令和2年
工事監査報告書

東京都監査委員

地方自治法（昭和22年法律第67号）第199条第9項の規定により、
令和2年工事監査の結果に関する報告を次のとおり提出する。

(図) スクラップ売却費概念図

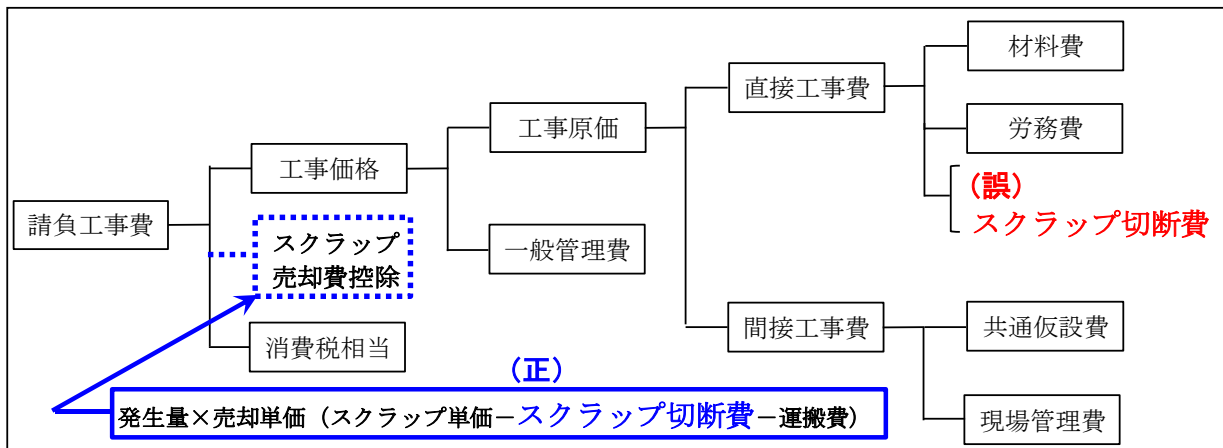
- ① スクラップ売却費を算定しておらず、工事価格から控除していない。
- ② スクラップの切断は、本来専門業者が工場等で行う細断作業で、その費用はスクラップ売却費の算定に反映するものであるが、誤って現場で受注者が細断することとし、直接工事費として計上している。またこの費用について、定められたスクラップ切断単価ではなく、誤って高額な鋼材切断費(注3)として計上している。

このため、積算額約2,427万円が過大なものとなっている。

庁は、工事に伴う発生材売却費の積算を適正に行われたい。

(図) 建築工事等の工事費構成イメージ図

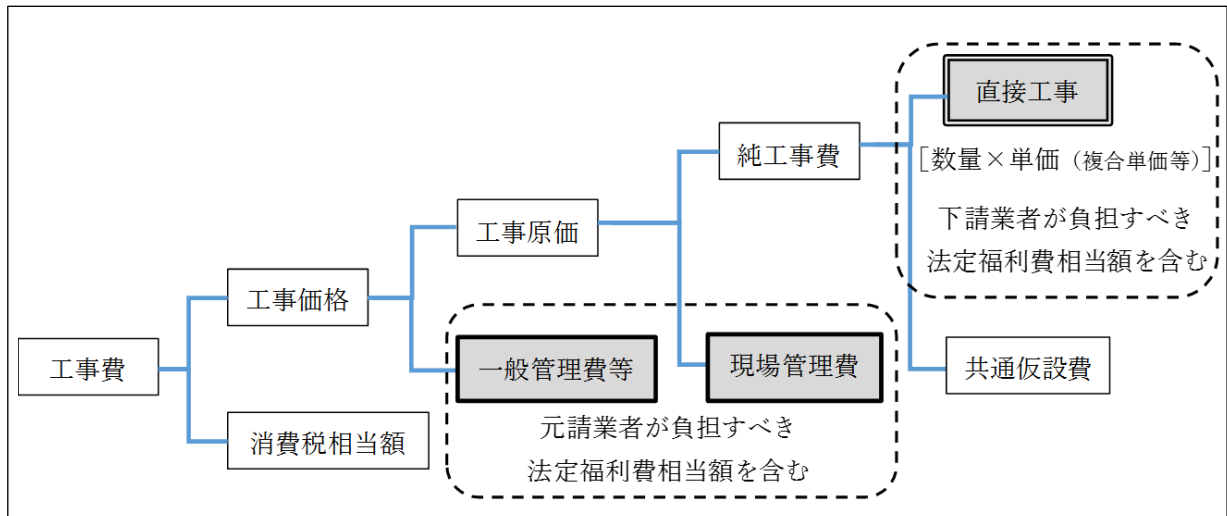
しかしながら、当該工事の建築工事及び昇降機設備工事の見積書による単価を見ると、法定福利費を含めず単価設定をしている。

このため、積算額約1,749万円が過少なものとなっている。

局は、見積書による単価設定を適正に行われたい。

(図) 土の状態の概念図

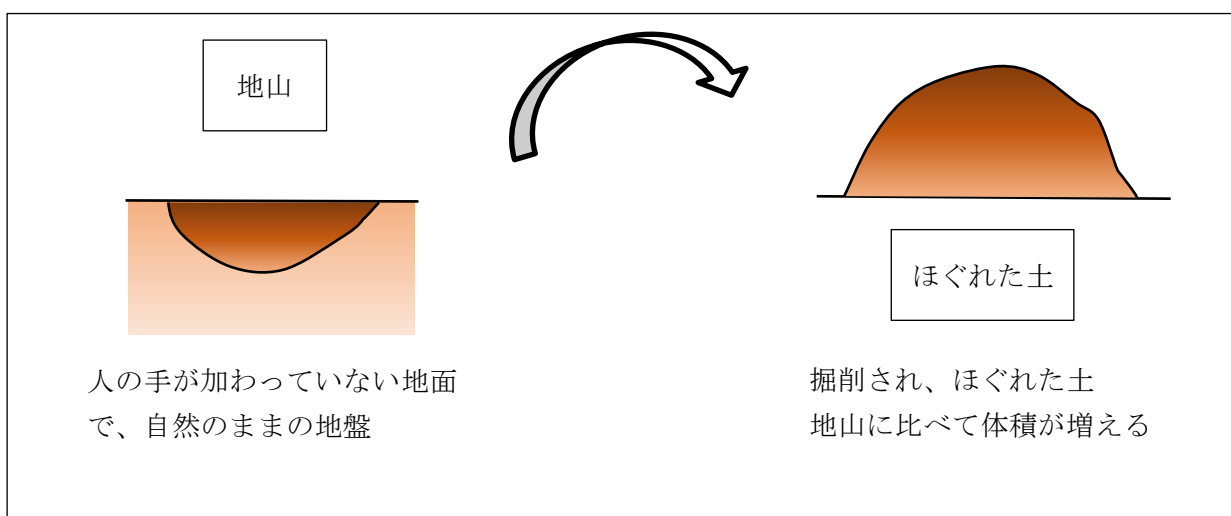
しかしながら、本契約では、ほぐれた土の数量で設計変更を行っている。

このため、積算額約947万円が過大なものとなっている。

局は、建設発生土の数量算出を適正に行われたい。

(図) 係留杭と地盤条件

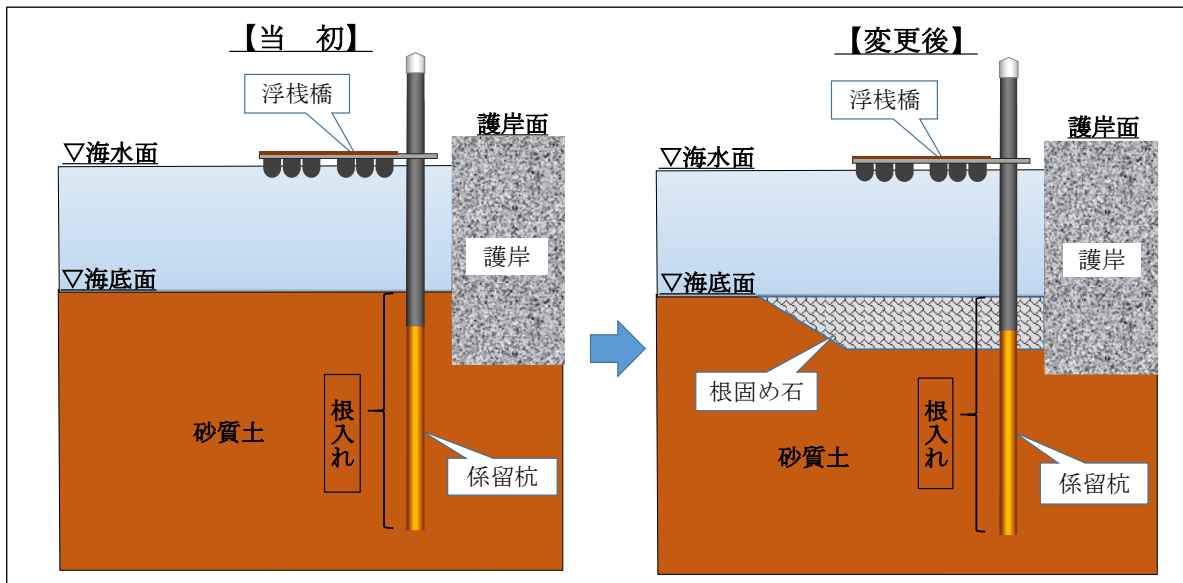
本契約の変更設計書について見ると、係留杭設置場所の地盤が当初設計と異なり海底面直下に根固め石があることが判明したため（図）、係留杭施工時に支障となる根固め石を一時撤去し、係留杭打込後、根固め石の復旧を行うこととしている。しかしながら、復旧後の地盤条件が当初設計と異なっていたにもかかわらず、係留杭の安定性について、構造計算により再検討を行わず当初設計のまま施工しており、係留杭の安定性が確保されているか確認できず適正でない。

しかしながら、本契約の施工管理記録を見ると、杭の中心位置、高さ、傾斜については記録されているものの、打込記録の測定方法について特記仕様書に記載がなく、測定結果が記録されていない状況が確認された。

このため、係留杭施工時の打込記録が残らず、また記録がない場合、施工後の不具合発生時の原因特定が困難となるため、施工管理の観点から適正でない。

局は、係留施設の施工管理を適正に行われたい。

(図1) ロープ伏工設置概念図

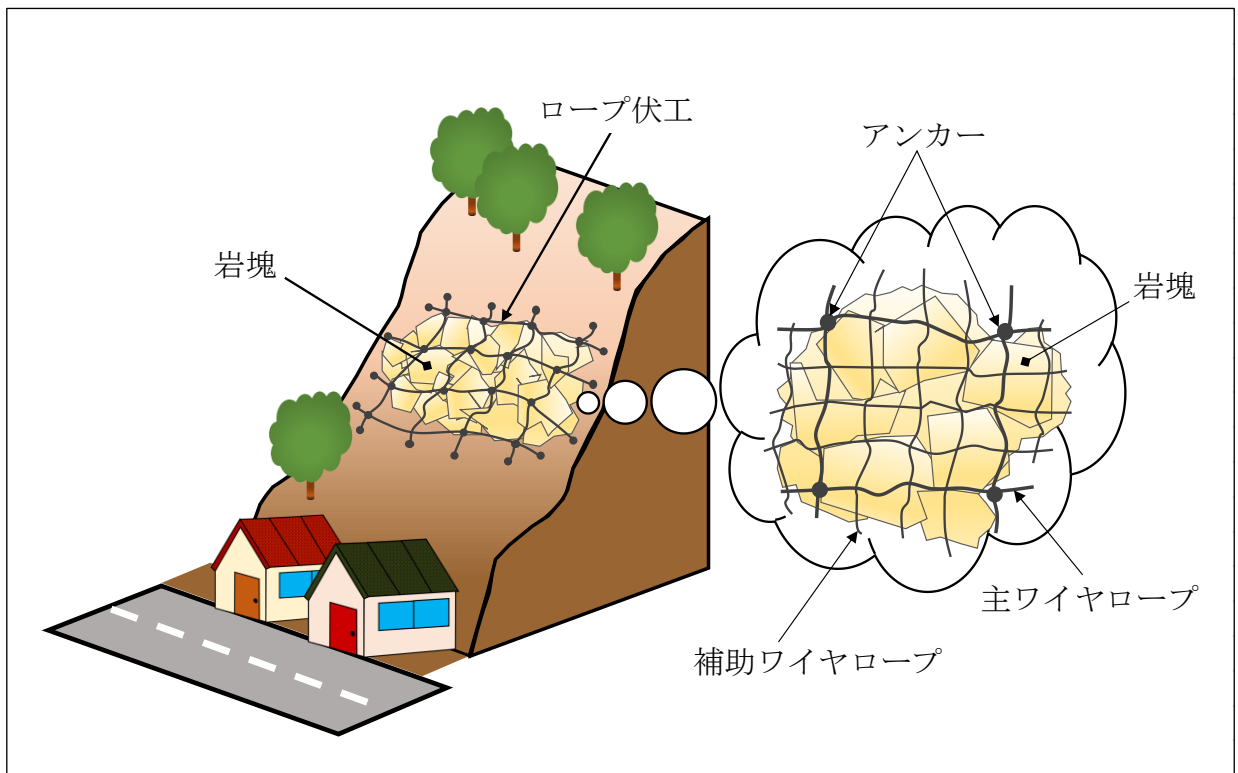
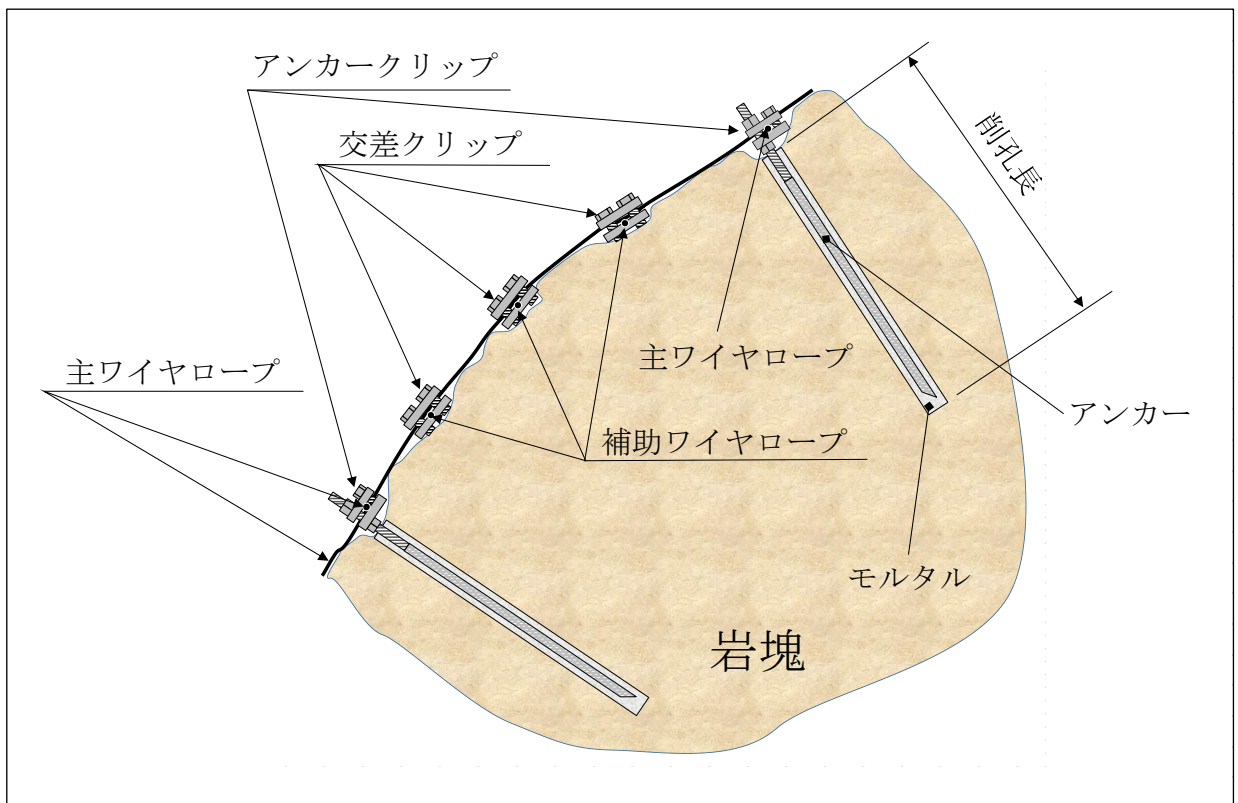
このうち、各契約のロープ伏工の施工計画書に記載された施工・品質管理項目について見ると、次のとおり統一が図られていない点が認められた。

(図) 補強材を用いた斜面安定概念図

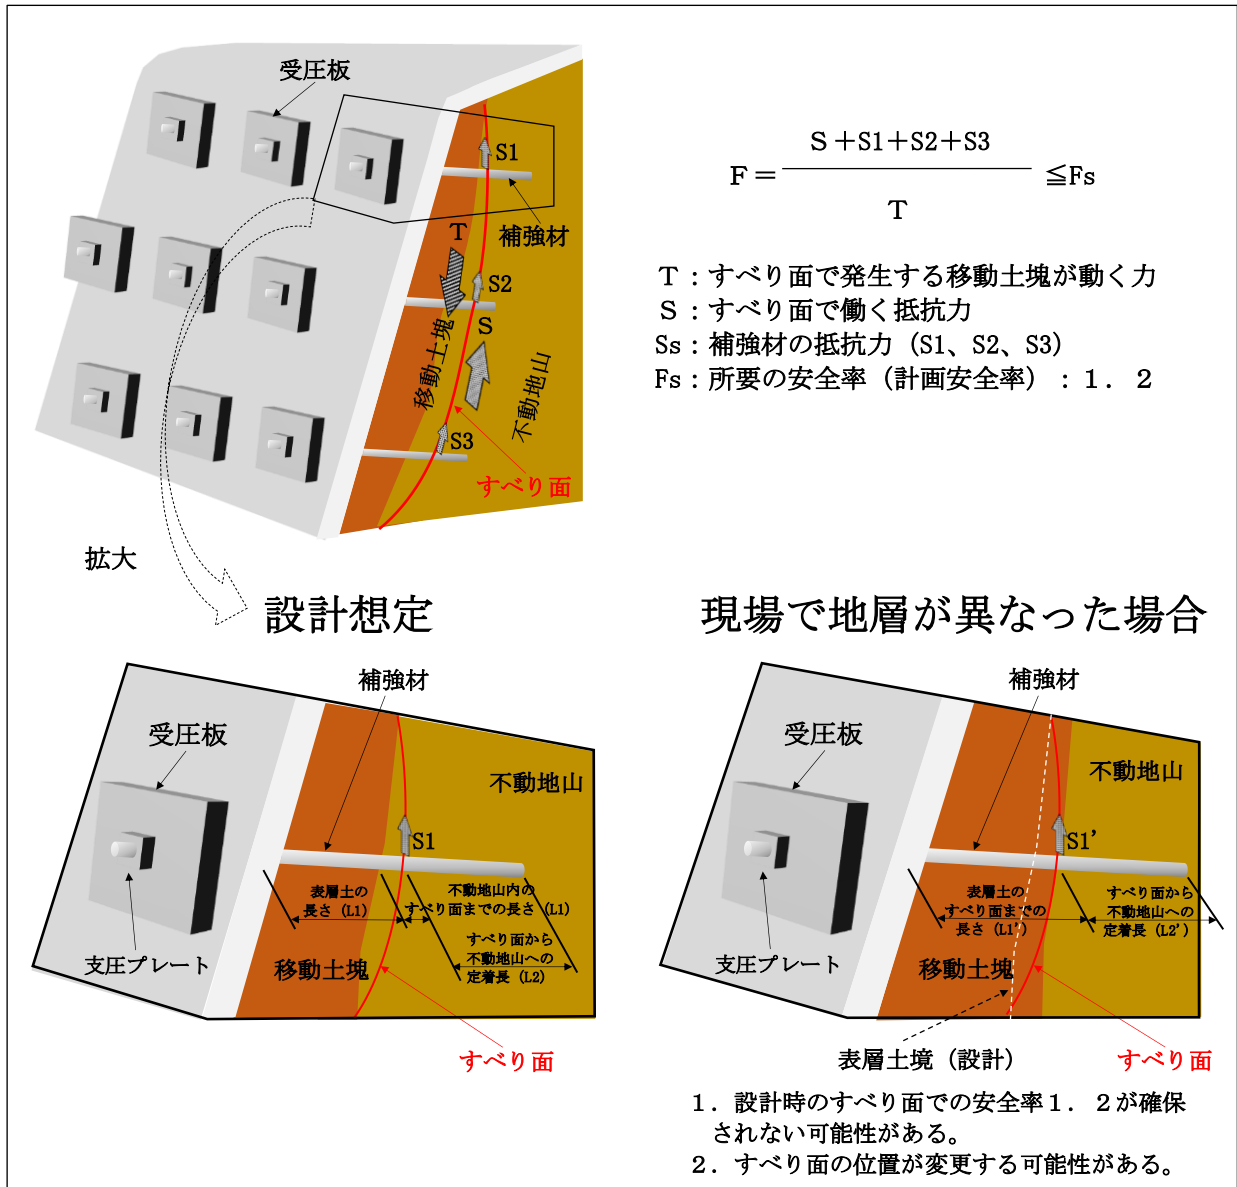
本契約においては、詳細な事前地質調査結果による構造計算を踏まえた設計図面どおりの補強材等を施工しているものの、現場で削孔した孔における地層別長さが構造計算で用いた長さとは大幅に異なっていた場合、所要の安全率が確保されていない可能性がある。

(図) 工事費構成イメージ図 (土木工事)

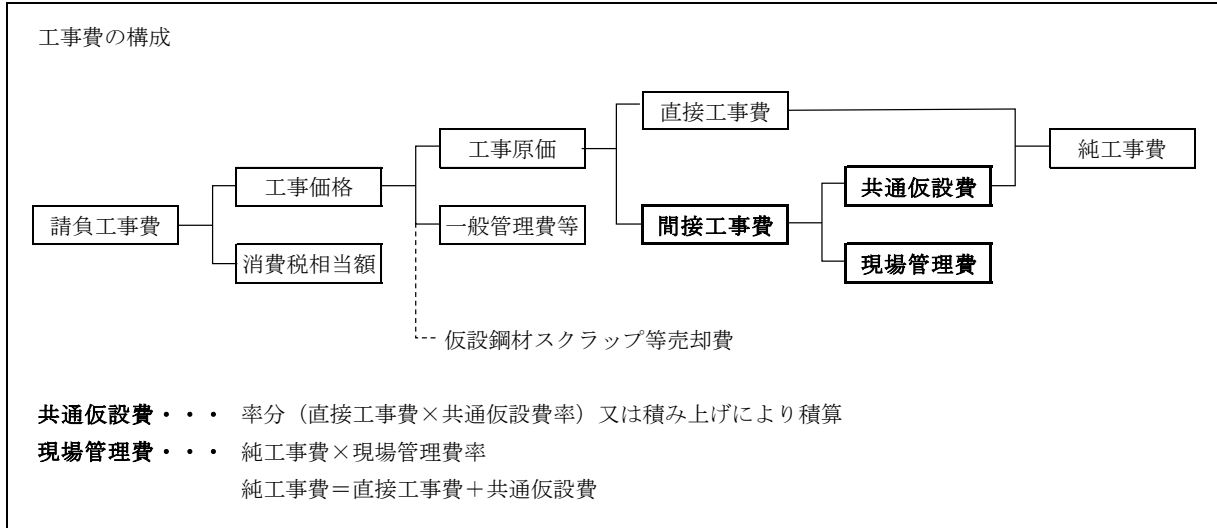
しかしながら、項番1の変更設計書について見ると、カルバートは、工場での製作のみとなったため、運搬費は適正に控除されているものの、現場搬入及びそれに伴う現場管理等を行わないにもかかわらず、間接工事費を計上している。一方で、カルバートの運搬及び設置などを行う項番2においては、カルバートの運搬費は計上しているものの、現場管理等に必要な間接工事費は計上されていない。
